Service Information

Gerät **Colorgeräte mit den Chassis CUC 6360 und 6365**
 z.B.: SE 6376, ST 63-761 TOP, ST 70-755 TOP, XS 70/1, ST 72-761 TOP

Lfd.-Nr. 6/98

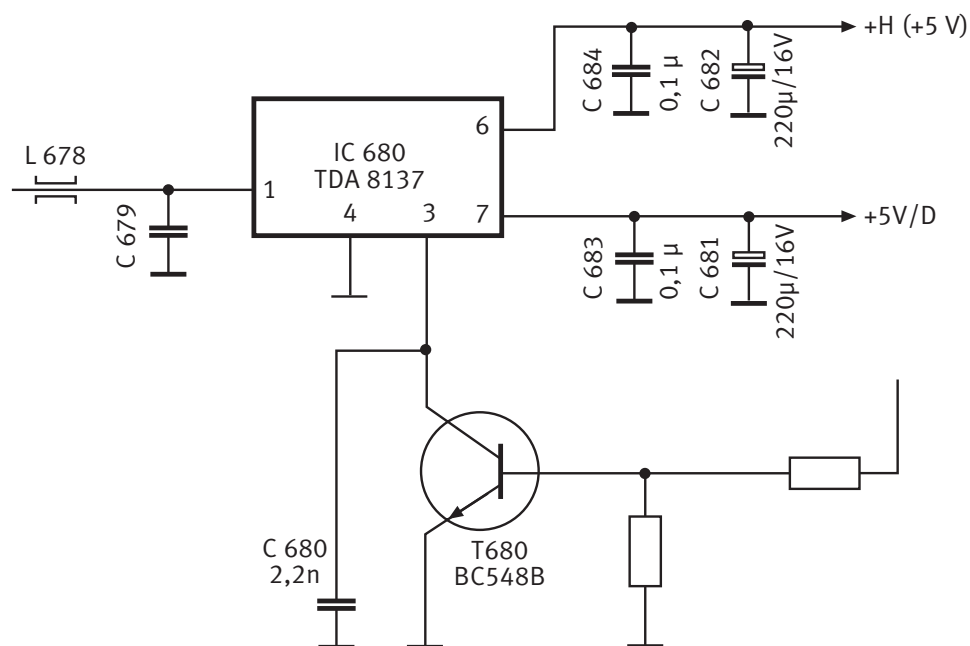
Einreißen der Menü- und Videotexteinblendungen.

Ausfall der Kondensatoren C 683 und C 684 je 0,1 μ F.

Zusätzlich zum Austausch der Kondensatoren C 683/684 tauschen Sie die Elkos C 681 und 682 je 220 μ F/16 V aus.
